**IXELLES. Rue de la Paix 21 - 21A**

**PERMIS UNIQUE** : Rénover un immeuble de 5 appartements et aménager un studio sous combles

**Avis de la CRMS**

La rue de la Paix, de part et d'autre de l'église (© Google maps, 2024)

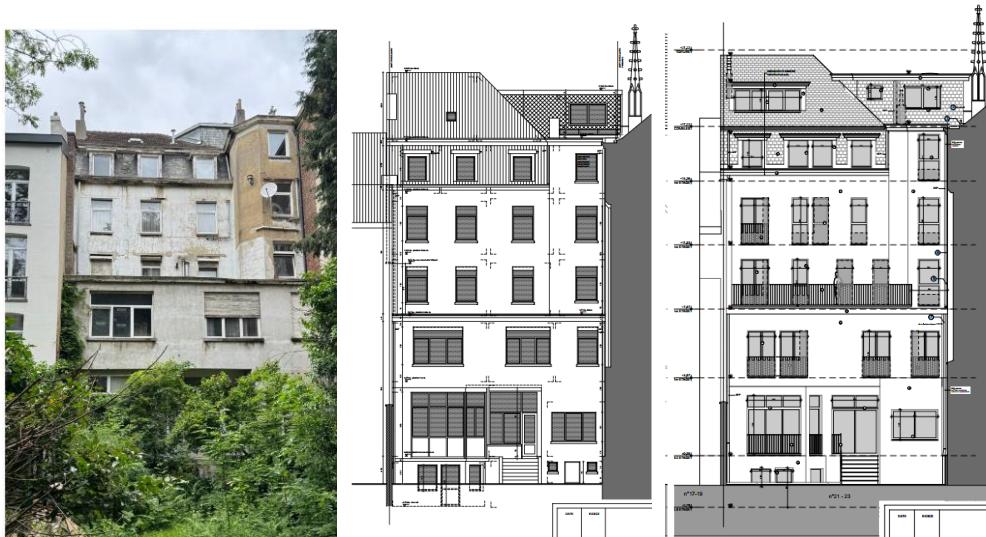
**La CRMS comprend le souhait d'offrir à chaque logement un espace ouvert sur l'extérieur mais elle demande d'en limiter l'impact sur l'église ainsi que sur l'environnement de la rue de la Paix qui se distingue par un ensemble architectural néoclassique encore homogène. S'il n'existe pas de possibilités de ménager les balcons en façade arrière (à investiguer), la CRMS demande de revoir la proposition actuelle car l'emprise et la disposition des balcons à l'avant, ainsi que leur design, de surcroît asymétrique, engendre une rupture avec le contexte bâti néoclassique de la rue (la grande majorité des immeubles sont actuellement dépourvus de balcons en façade avant) et nuit aux perspectives donnant sur l'église. La démolition systématique des allèges pour la création de portes-fenêtres constitue aussi une altération de la composition néoclassique de la façade. La CRMS demande de diminuer l'emprise des balcons en façade avant (opter pour des balcons parallèles à la façade à rue), de réduire ces derniers par exemple à la travée centrale, de conserver les hauteurs d'allèges des travées latérales, de respecter le principe de dégressivité, et de revoir le langage architectural des balcons ainsi que de la porte d'entrée et des divisions de châssis en façade avant afin de permettre une meilleure intégration dans le contexte urbanistique et de mieux rendre compte du lien historique existant entre le presbytère et l'église classée Saint-Boniface.**

*Vue actuelle, situations existante et projetée de la façade arrière (extraits du dossier)*

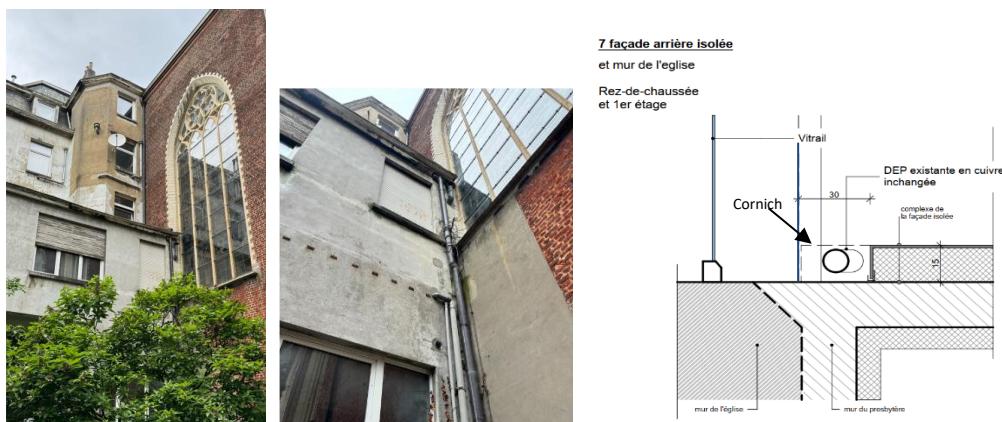
*Bien qu'elles soient de nature à modifier fortement l'aspect de la façade arrière du presbytère (composition, percements, châssis, balcons, etc.), la CRMS ne s'y oppose pas car la façade n'est pas classée et n'est pas visible depuis l'espace public. Elle attire toutefois l'attention sur la densification qui existe aujourd'hui à cet endroit précis en intérieur d'ilot. A ce titre, elle est défavorable à l'ajout de la lucarne projetée car elle densifierait davantage la situation peu valorisante à proximité immédiate de l'édifice classé.*

*Vues de la jonction entre l'extension arrière du presbytère (rdc et étage 1) et l'église et détail technique projeté (extraits du dossier)*

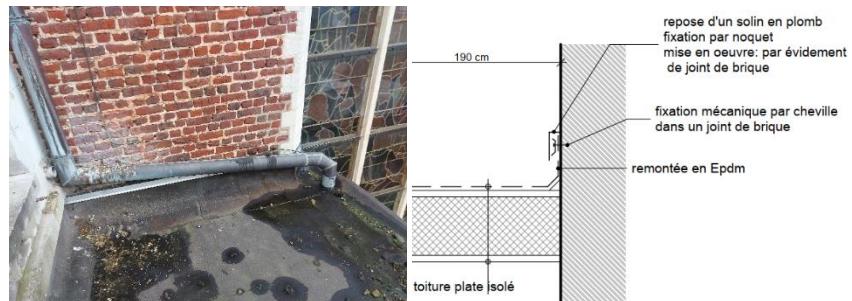
- Isolation du volume du rez-de-chaussée et 1<sup>er</sup> étage : l'extension du rez-de-chaussée vers le jardin est déjà visible, avec la même emprise, sur les photos aériennes des années 30 (Bruciel). La jonction peu favorable entre la façade et la pierre de taille biseautée de la baie ogivale de l'église semble exister depuis un certain temps. Afin de ne pas entrer davantage en conflit avec la baie, le nouvel isolant s'arrêterait à 30 centimètres du mur de l'église, avant la descente d'eau pluviale existante. Pour éviter les ponts thermiques, une isolation par l'intérieur est dès lors prévue pour les pièces situées à cet endroit. La corniche en bois, débordant actuellement sur la pierre blanche du piédroit de la baie, sera raccourcie et arrêtée au droit de la façade classée de l'église. La corniche existante présente un débord suffisant par rapport à la façade arrière de l'extension pour y installer un isolant sans devoir modifier sa profondeur.

***La CRMS n'est pas favorable aux raccords d'isolation tels que proposés. Même si l'intention est de s'éloigner du bâti classé, la proposition est complexe et peu valorisante pour l'édifice, tout comme la situation actuelle qui est déjà de faible qualité. L'opportunité du dossier devrait permettre d'améliorer plus fondamentalement la situation et de créer une cohabitation harmonieuse des deux immeubles. La CRMS demande une révision complète des choix afin d'atteindre cet objectif.***

*Vue de la jonction entre la toiture plate du 1<sup>er</sup> étage et le mur de l'église (photo DPC, 2025) et détail technique projeté (extrait du dossier)*

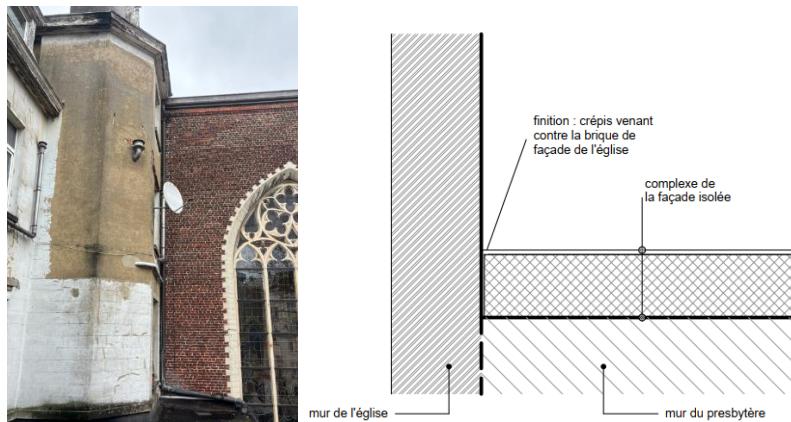
- Etanchéité sur la toiture plate du 1<sup>er</sup> étage : l'actuelle étanchéité EPDM sera refaite et la toiture plate isolée. Le solin sera fixé mécaniquement dans un joint de brique horizontal évidé (similaire à la situation existante).

*Localisation de la nouvelle porte de doublement (en rouge) (extrait du dossier)*

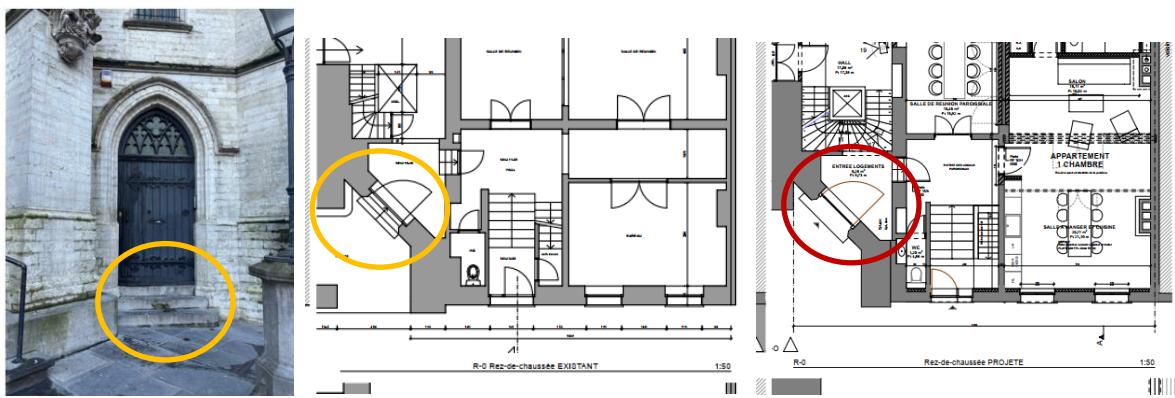
**L'ajout de cette porte n'appelle pas de remarque mais la CRMS demande de bien conserver la porte intérieure vers l'église (à deux vantaux) qui est classée.**
